# 产品、过程更改通知单

APQP223-04

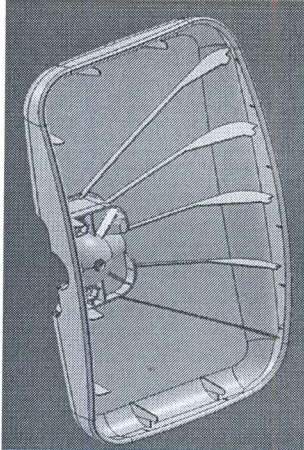
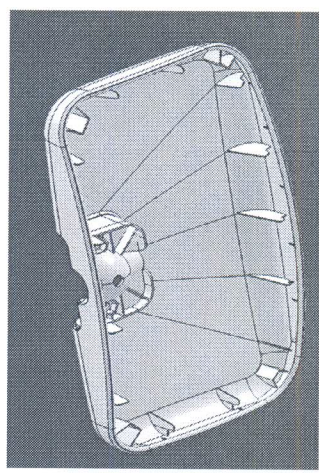
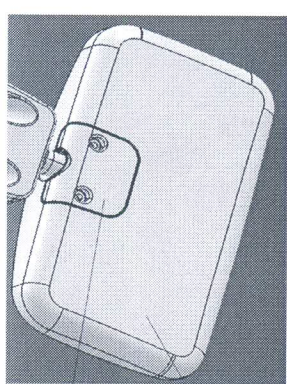
名称	代号	适用于(工作令)	更改实施日期	更改号	分发部门
ETX补盲镜项目	/	ETX补盲镜总成图纸	2019/5/12		
更改原因	差	ETX镜体大面缩水, 镜片按压塌陷, 皮纹色差	制品处理	不涉及	
更改前			更改后		
 <p>镜体内部筋位为5条筋位延伸 产品四角无支撑筋位。</p>			 <p>1、镜体进行加减筋位。</p>  <p>2、镜体及后盖模具皮纹修复。</p>		
因更改需完成相关事项					
产品图	<input type="checkbox"/>	DFMEA/PFMEA	<input type="checkbox"/>	模具验收	<input type="checkbox"/>
控制计划	<input type="checkbox"/>	产品流程图	<input type="checkbox"/>	工装、设备验收	<input type="checkbox"/>
作业指导书	<input type="checkbox"/>	产品特殊特性	<input type="checkbox"/>	检具验收	<input type="checkbox"/>
检验指导书	<input type="checkbox"/>	PPAP	<input type="checkbox"/>	ERP数据准备	<input type="checkbox"/>
员工培训	<input type="checkbox"/>	批量生产批准	<input type="checkbox"/>	工艺BOM	<input type="checkbox"/>
工艺		编制	米俊伦, 2019.5.22.	审核	
标准化		校对	李保国	批准	
<p>设计部门 <input checked="" type="checkbox"/></p> <p>工艺部门 <input checked="" type="checkbox"/></p> <p>采购部门 <input type="checkbox"/></p> <p>销售部 <input type="checkbox"/></p> <p>质管部门 <input checked="" type="checkbox"/></p> <p>计划物流部 <input type="checkbox"/></p> <p>装配车间 <input checked="" type="checkbox"/></p> <p>注塑车间 <input type="checkbox"/></p> <p>油漆车间 <input type="checkbox"/></p> <p>财务部 <input type="checkbox"/></p>
